AVIS DE L'AUTORITÉ ENVIRONNEMENTALE

relatif au projet de parc éolien porté par la société PLESIDY ENERGIES, sur la commune de
Plésidy (22)

– dossier d'autorisation unique déposé le 17 novembre 2016 et complété au 14 juin 2017 –

Cheminement pressenti pour le raccordement électrique inter-éolien (source : étude d'impact)

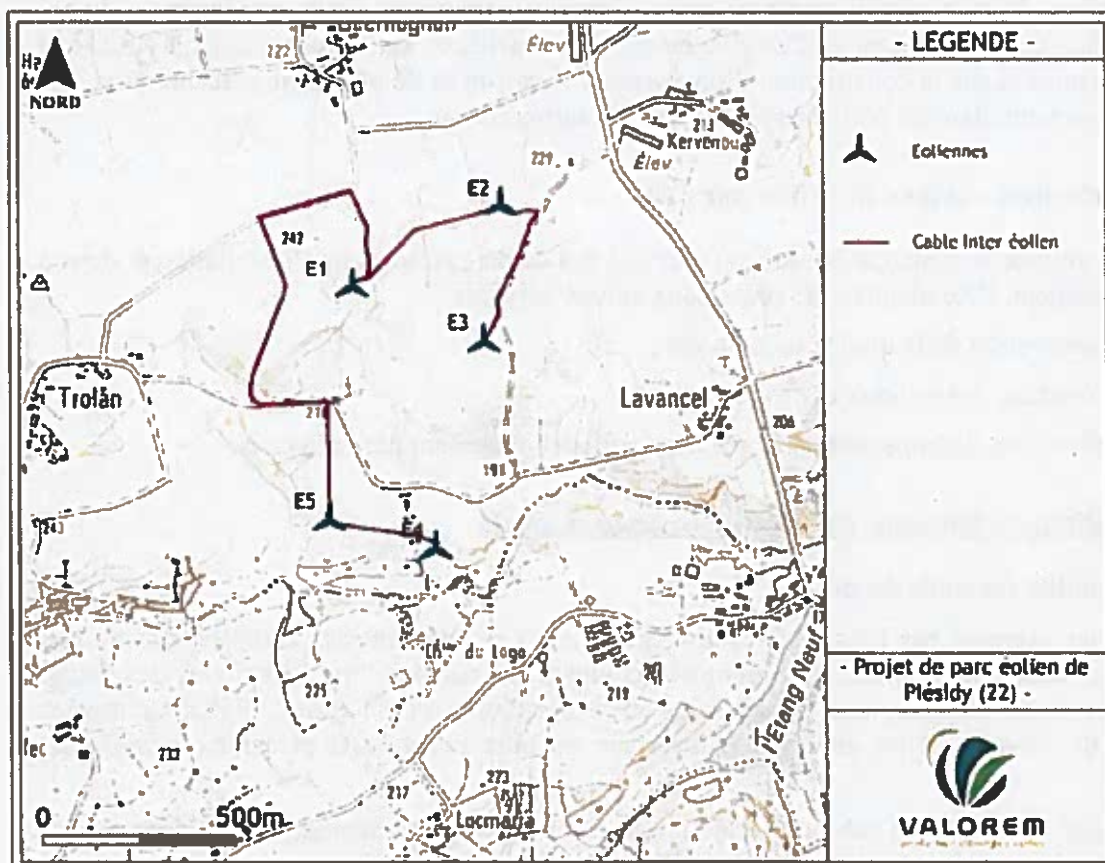
Le projet de tracé du raccordement au poste source est défini, dans ses grandes lignes, faisant apparaître le cheminement des câbles le long de la chaussée. En revanche le dossier ne précise pas si le raccordement est susceptible d'avoir des incidences sur des cours d'eau situés entre le poste source et le parc éolien, et, le cas échéant, les mesures de prévention qui seront mises en œuvre.

L'Ae recommande de préciser si le projet est susceptible d'avoir des incidences sur les cours d'eau situés entre le parc éolien et le poste source, et, le cas échéant, les mesures de prévention qui seront mises en œuvre.
